Waterfront Harderwijk

Samenhang materialisatie openbare ruimte | 28 januari 2015 | in opdracht van VOF Waterfront

LODEWIJK BALJON landschapsarchitecten

2.3 Boulevard Noord / Dolfinariumeiland

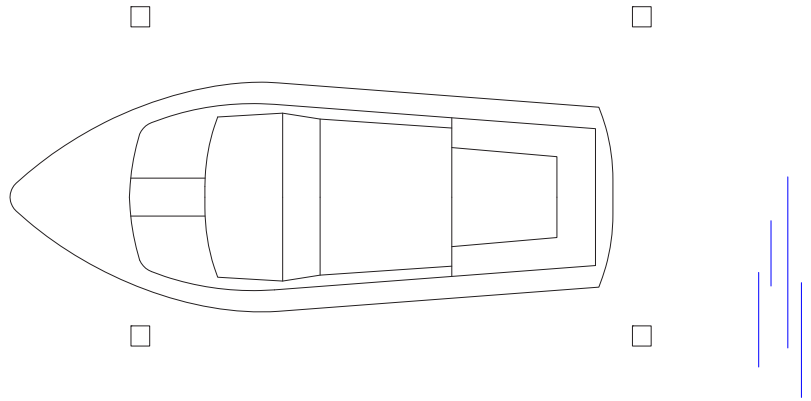
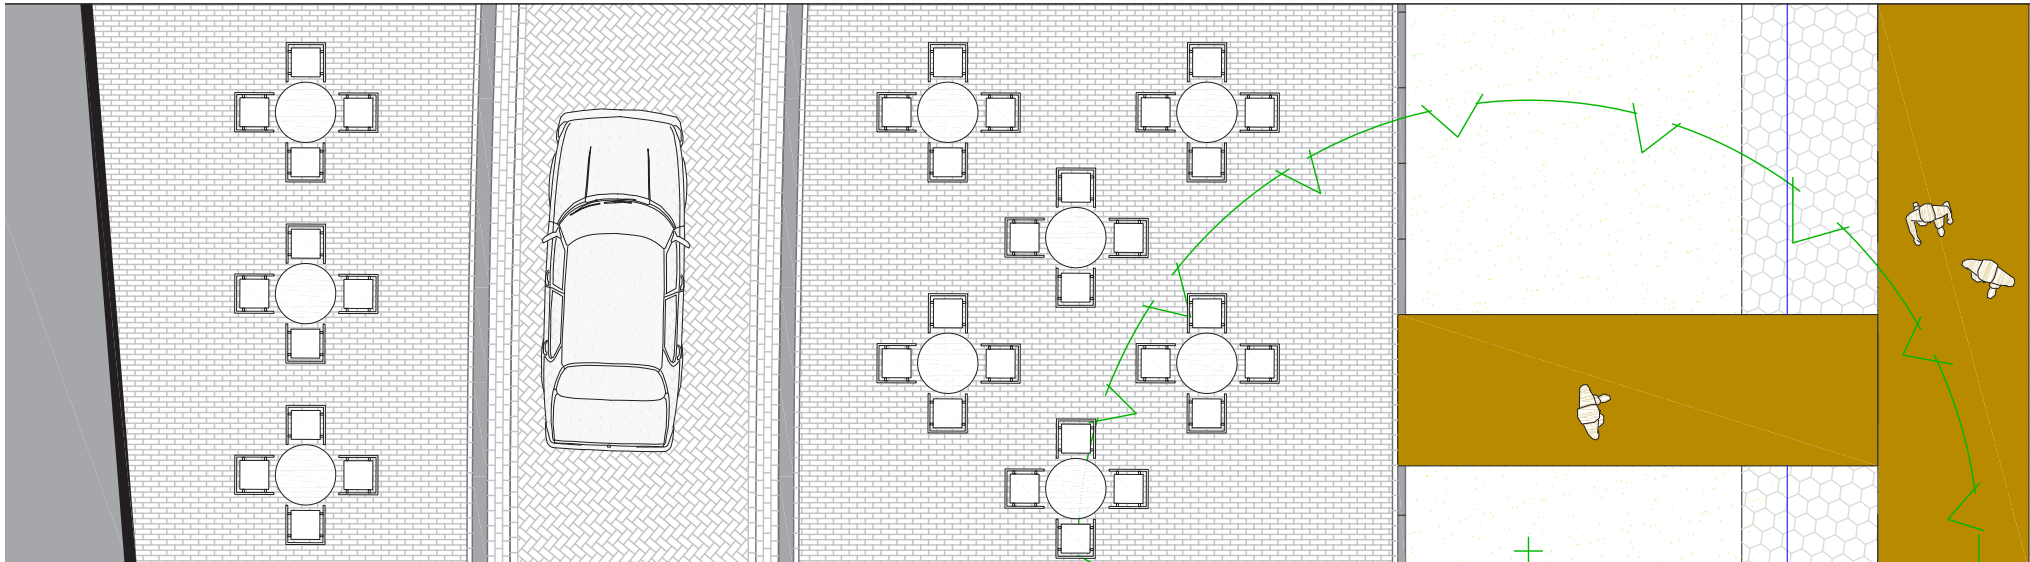
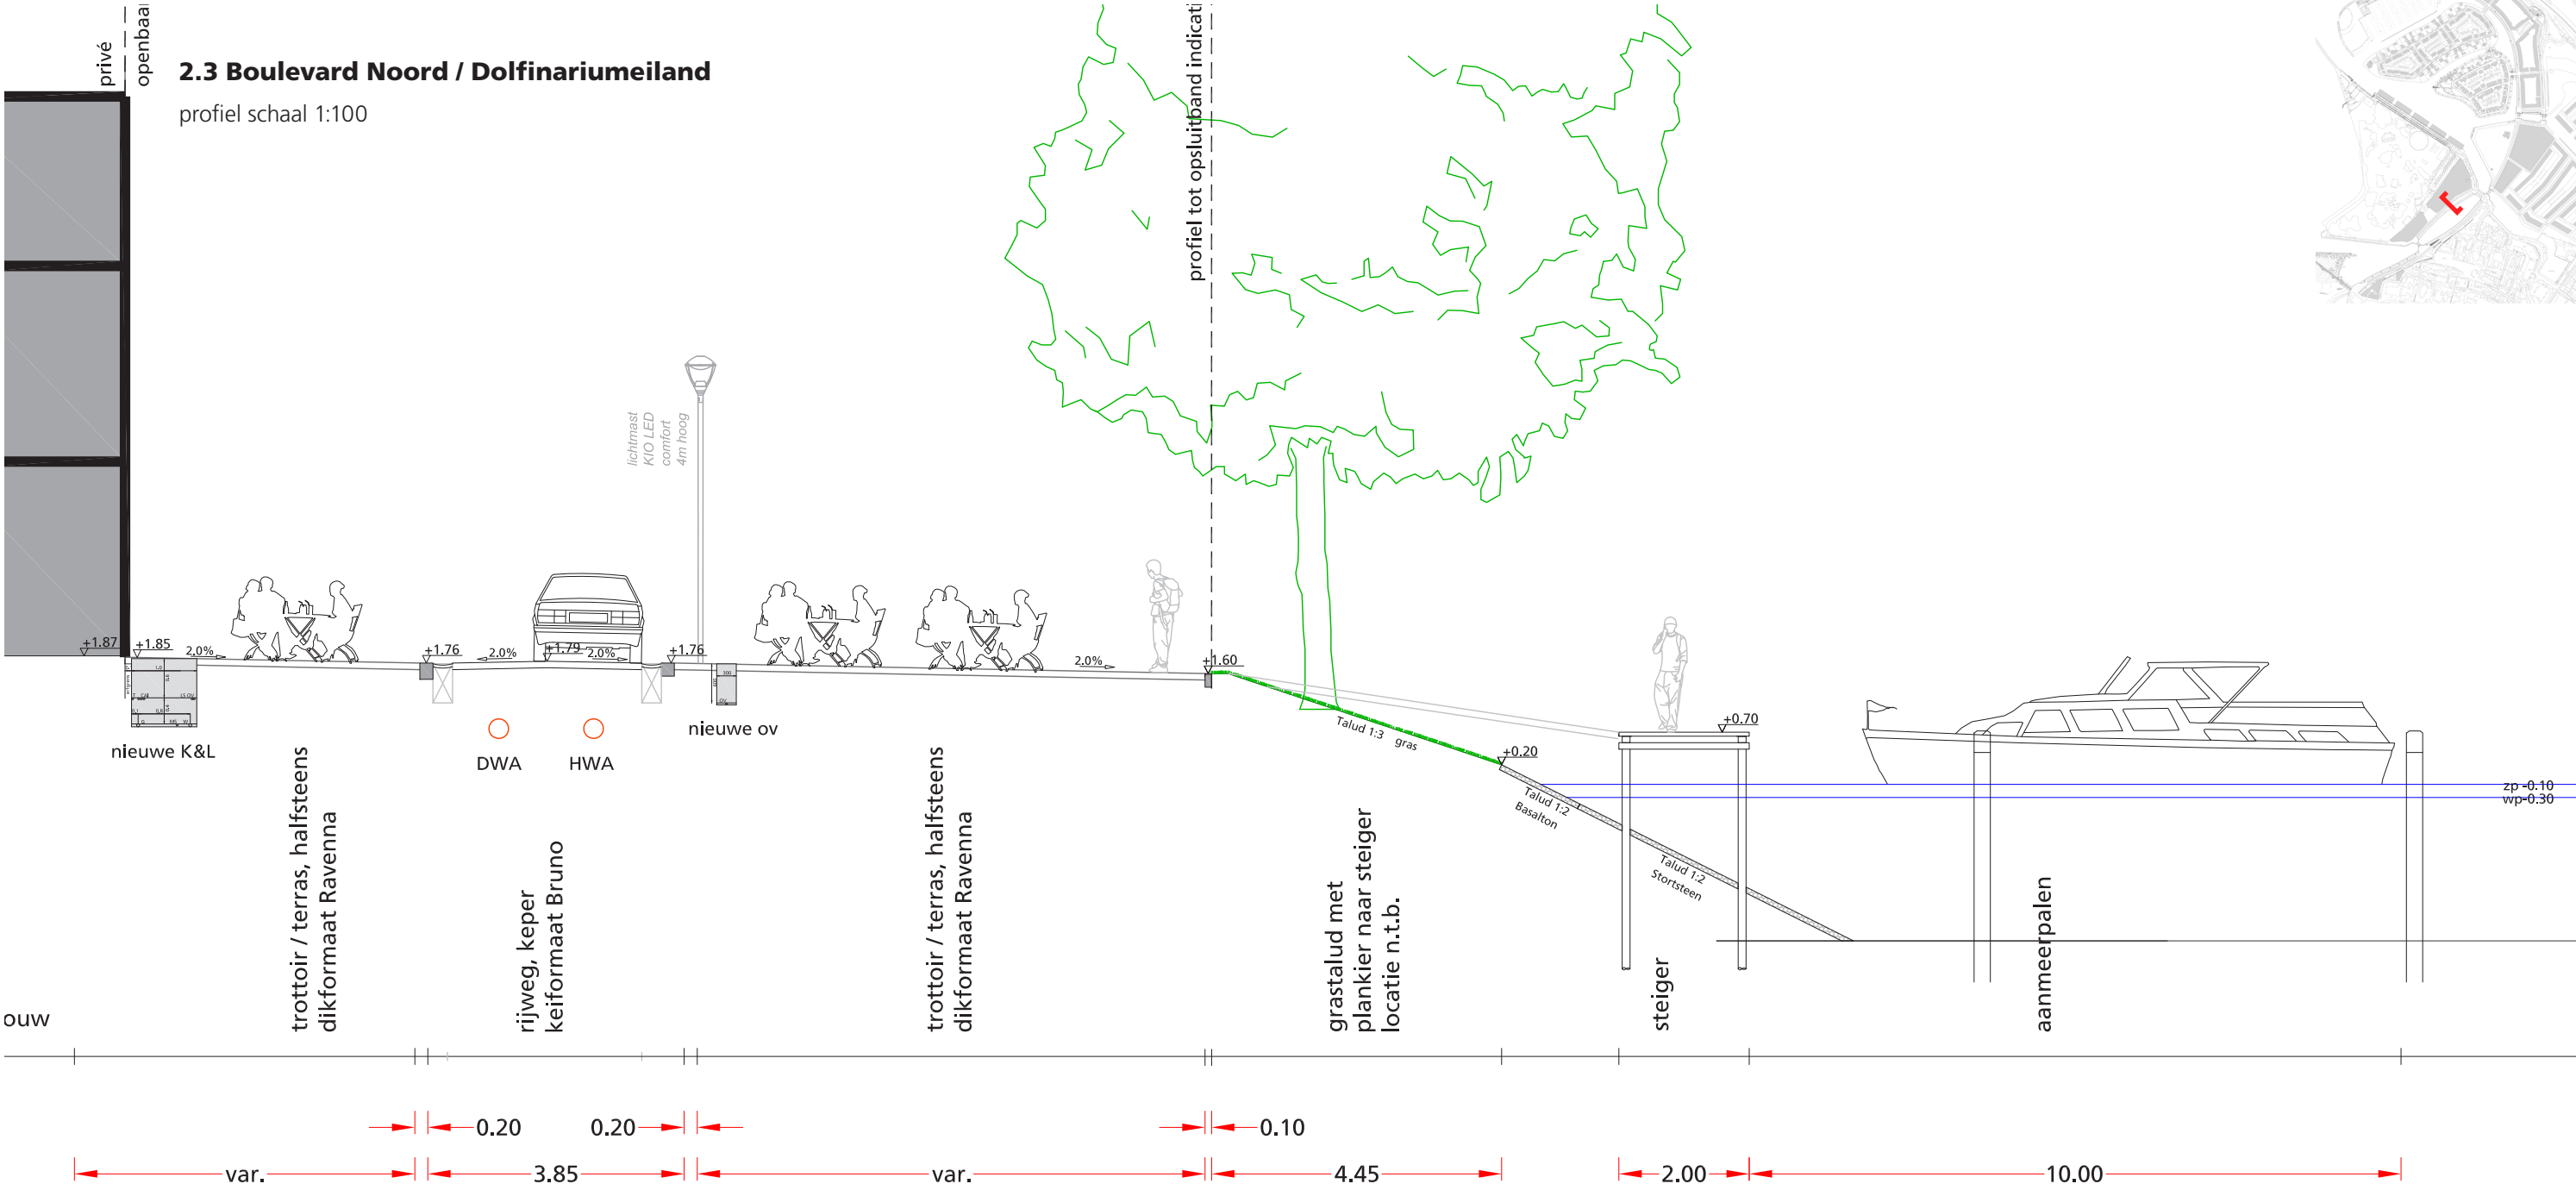
Voorstel tot wijziging kadeconstructie:

In het HLA is opgenomen dat de kade uitgevoerd dient te worden in Basalton. Het voorstel is om de kade deels uit te voeren als grastalud.

Wijzigingen t.o.v. Hoofdlijnenakkoord:

- verlenging grastalud i.p.v. Basalton (afname Basalton)
- bomen in grastalud (betere en goedkopere boomstandplaats)
- toepassen stortsteen tot 30cm onder waterpeil

2.4 Kop Stadswerven

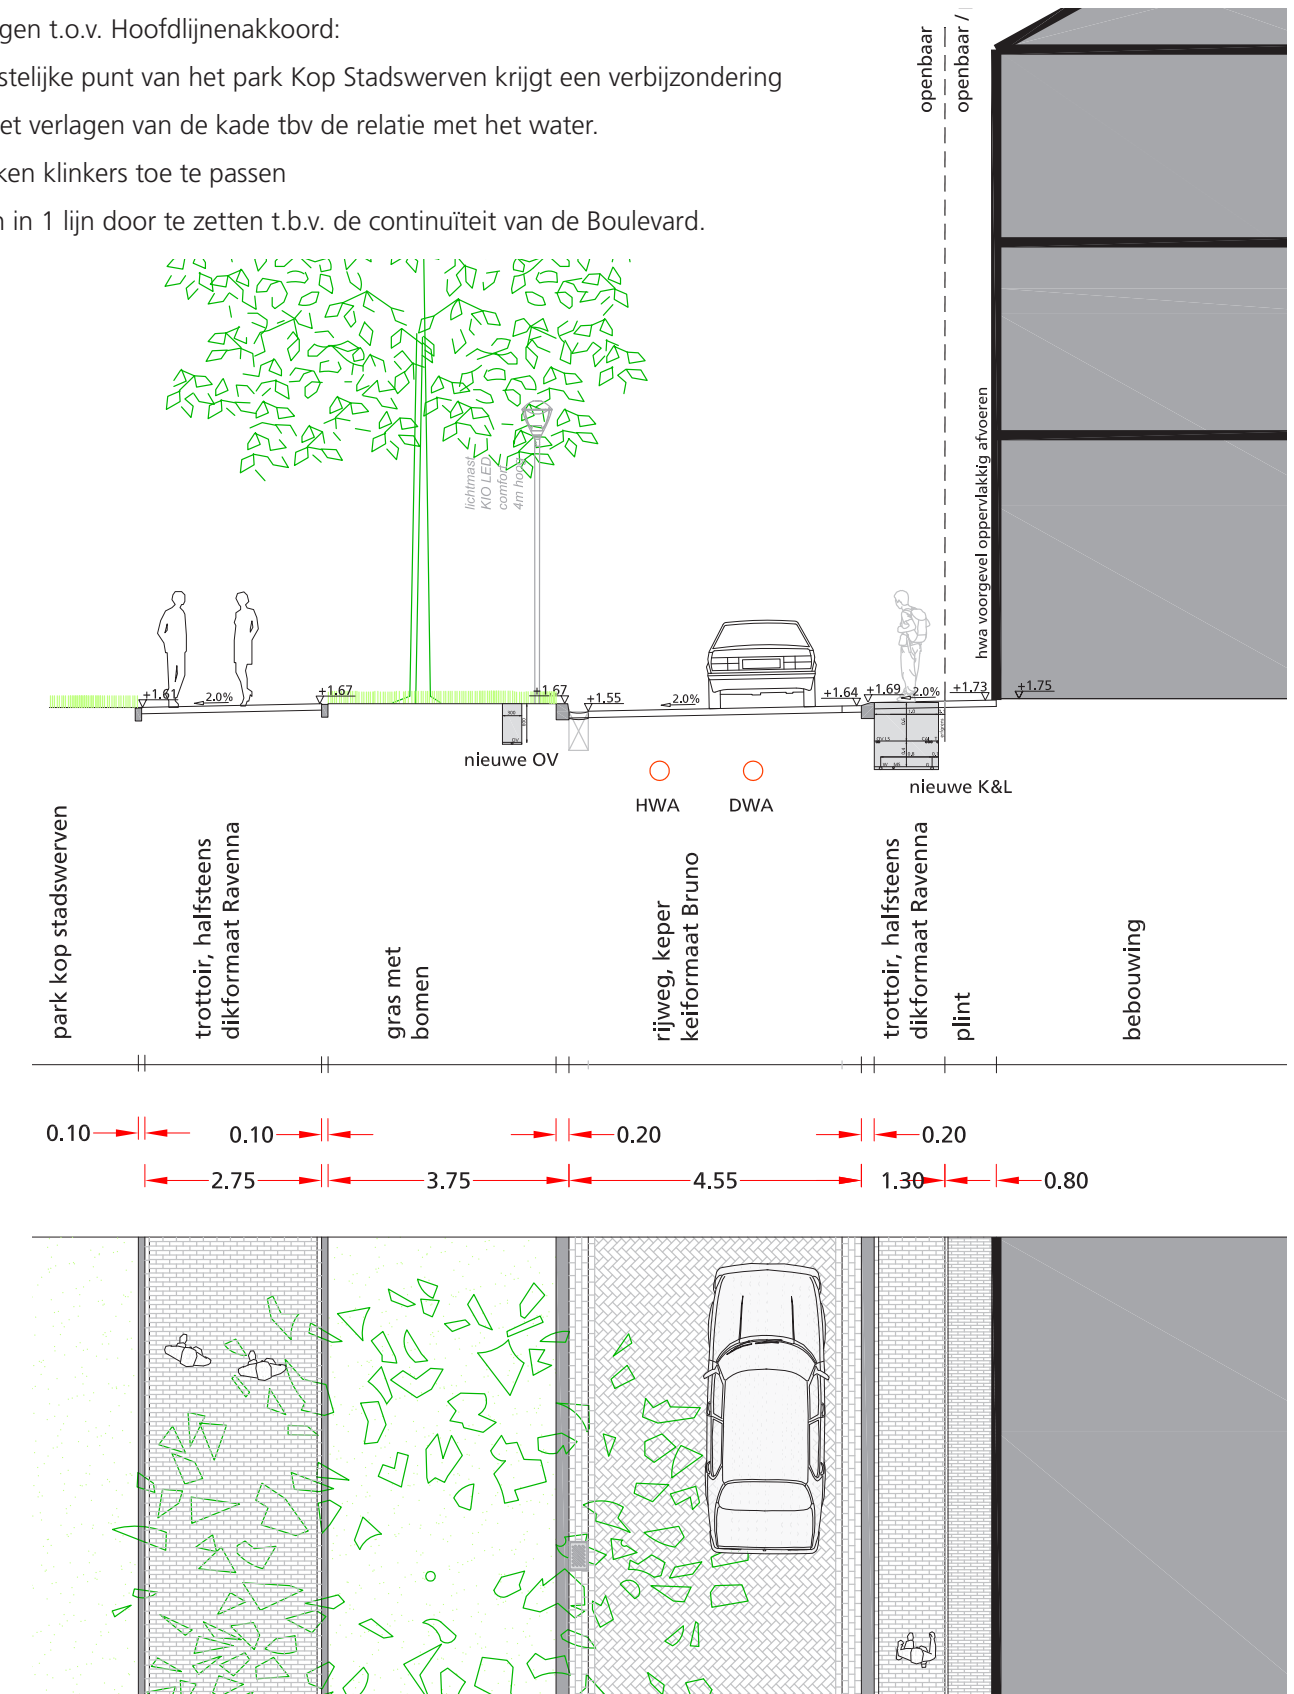
Voorstel tot wijziging materialisatie:

In het HLA zijn betonstraatstenen voor de Boulevard en voetpad opgenomen.

Wijzigingen t.o.v. Hoofdpijnenakkoord:

- De westelijke punt van het park Kop Stadswerven krijgt een verbijzondering door het verlagen van de kade tbv de relatie met het water.
- gebakken klinkers toe te passen
- bomen in 1 lijn door te zetten t.b.v. de continuïteit van de Boulevard.
